**Forum mondial de l'harmonisation
des Règlements concernant les véhicules**

Amendements collectifs aux Règlements n^{os} 9 et 63**Proposition de série 02 d'amendements au Règlement n^o 63
(Prescriptions uniformes relatives à l'homologation
des cyclomoteurs à deux roues en ce qui concerne le bruit)****Communication des experts de l'Association internationale
des constructeurs de motocycles***

Le texte ci-après a été établi par l'expert de l'Association internationale des constructeurs de motocycles (IMMA), à titre de synthèse; il aligne les méthodes d'essai sur celles qui ont été intégrées dans le Règlement n^o 41. La présente proposition est fondée sur le document informel GRB-55-03, distribué à l'occasion de la quarante-cinquième session du Groupe de travail du bruit (GRB) (voir le document ECE/TRANS/WP.29/GRB/53, par. 19). Les modifications qu'il est proposé d'apporter au texte actuel du Règlement de l'ONU sont indiquées en caractères gras pour les ajouts et en caractères biffés pour les suppressions.

Règlement n° 63

Fig.1

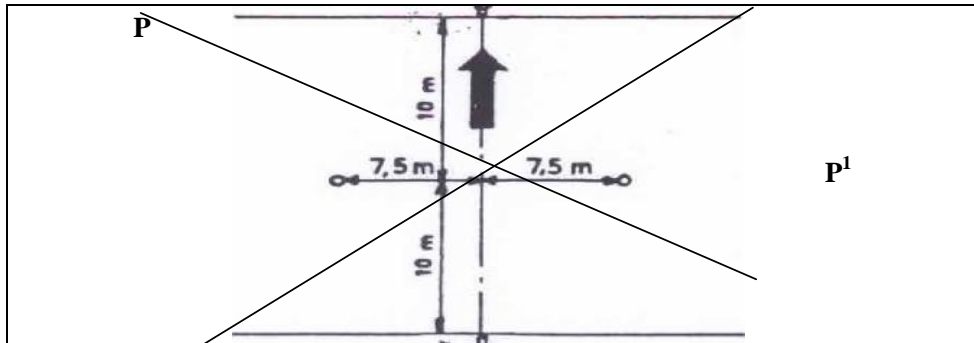
- 3.1.1.2 ~~Le microphone sera placé à 1,2 m \pm 0,1 m au-dessus du sol et à une distance de 7,5 m \pm 0,2 m de l'axe de marche du motocycle, mesurée suivant la perpendiculaire PP' à cet axe (voir la figure 1 de l'appendice).~~
La distance entre le microphone et la ligne CC', sur la ligne PP' du microphone, elle-même perpendiculaire à la ligne de référence CC' sur la piste d'essai (voir la figure 1 de l'appendice), doit être égale à 7,5 m \pm 0,05 m.
Les microphones doivent être situés à 1,2 m \pm 0,02 m au-dessus du niveau du sol. En conditions de champ libre (voir la norme CEI 61672-1:2002), les microphones doivent être placés horizontalement et orientés perpendiculairement à l'axe de déplacement CC' du motocycle.

Fig.2

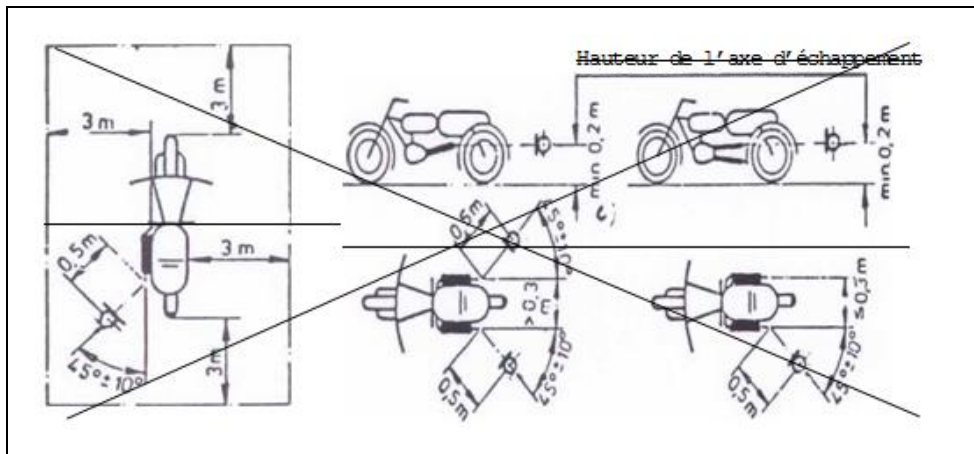
3.2.1 ~~Mesure du bruit émis par les cyclomoteurs à l'arrêt~~ Nature du terrain d'essai – conditions d'environnement (voir la figure 2 de l'appendice)

- 3.2.3.3 Mesure du bruit à proximité de l'échappement (~~voir la figure 2 de l'appendice~~)
- 3.2.3.3.1 Positionnement du microphone
- ~~3.2.3.3.1.1 La hauteur du microphone au dessus du sol doit être égale à celle de l'orifice de sortie des gaz d'échappement, mais est limitée de toute façon à une valeur minimale de 0,2 m.~~

Figure 4
Point de référence

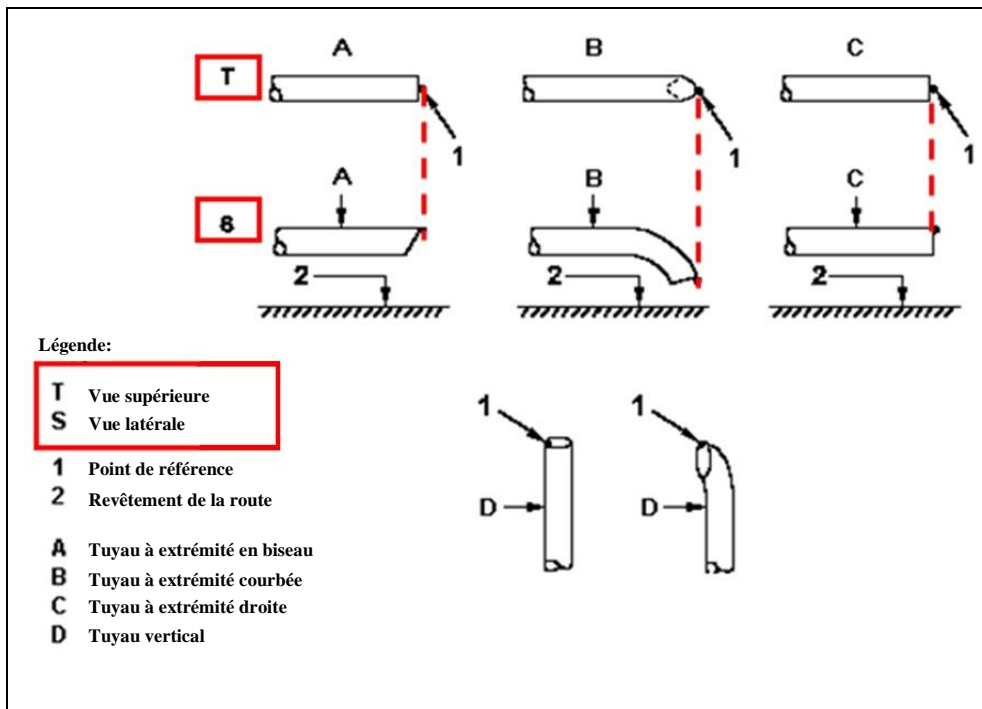
Le microphone doit être placé à une distance de $0,5 \pm 0,01$ m du point de référence du tuyau d'échappement, défini à la figure 4, et selon un angle de $45 \pm 5^\circ$ par rapport au plan vertical situé dans l'axe du flux de l'extrémité du tube d'échappement. Le microphone doit se trouver à la hauteur du point de référence, mais au minimum à 0,2 m au-dessus du plan du sol. L'axe de référence du microphone doit être situé dans un plan parallèle au plan du sol et doit être dirigé vers le point de référence de la sortie de l'échappement.

Le point de référence doit être le point situé le plus haut satisfaisant aux conditions ci-après:

- a) Être situé à l'extrémité du tuyau d'échappement; et
- b) Être situé dans le plan vertical comprenant le centre de la sortie du tuyau d'échappement et l'axe du flux des gaz d'échappement.
